Addendum

Datum:	17 juni 2021	Project:	Nieuwbouw woontoren Slachthuislaan
Uw kenmerk:	-	Locatie:	Den Haag
Ons kenmerk:	V047218aa.218M5Q9.eg	Betreft:	Rapport 047218aa20gwk5j.mvb._01_002
Versie:	01_002		van 15 december 2020

Figuur 1: plattegrond 2^e en 3^e verdieping met nummer appartementen.

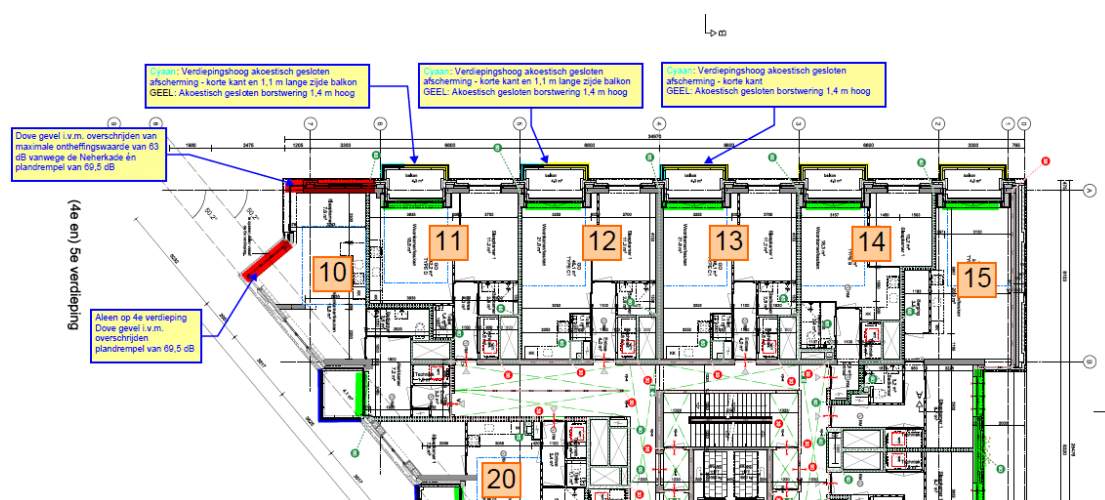
In het rapport met kenmerk 047218aa20gwk5j.mvb._01_002 is niet duidelijk omschreven dat de balkonschermen bij de appartementen met nr. 2 (2^e en 3^e verdieping) en met nr. 11 (4^e en 5^e verdieping) ook noodzakelijk zijn om de geluidbelasting bij die appartementen zodanig te verlagen dat de geluidbelasting op de gehele gevel van die appartementen niet boven de maximale ontheffingswaarde uitkomt. Deze balkonschermen zijn derhalve een noodzakelijke overdrachtsmaatregel.

Figuur 4: Balkonscherm bij appartement met nr. 11 meer in detail

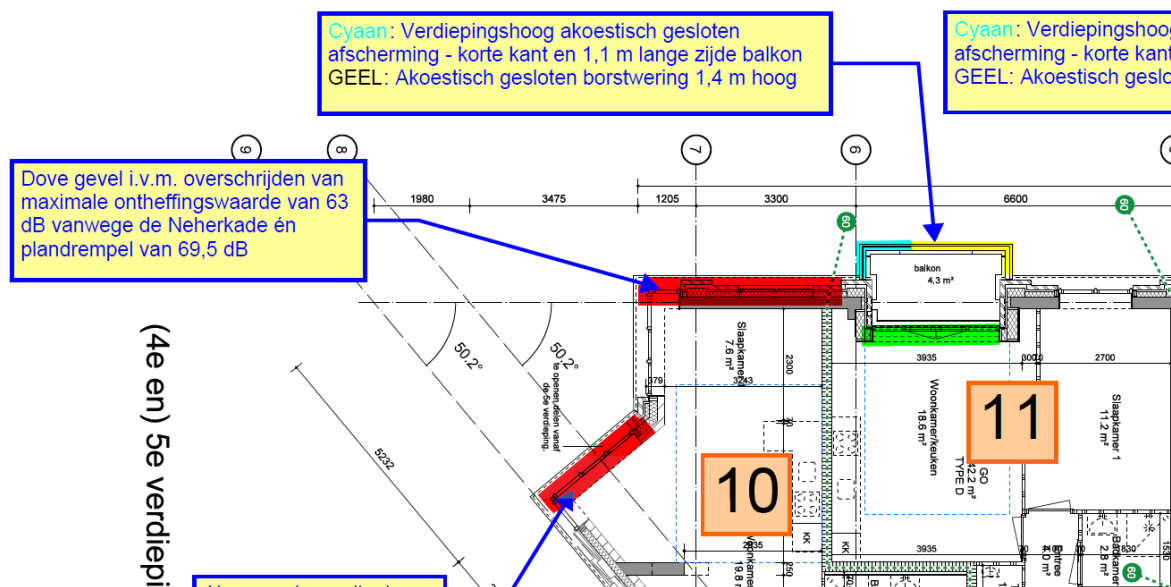
In figuur 3 en 4 is het balkonscherm ter plaatse van de nr. 2 en 11 meer in detail aangegeven.
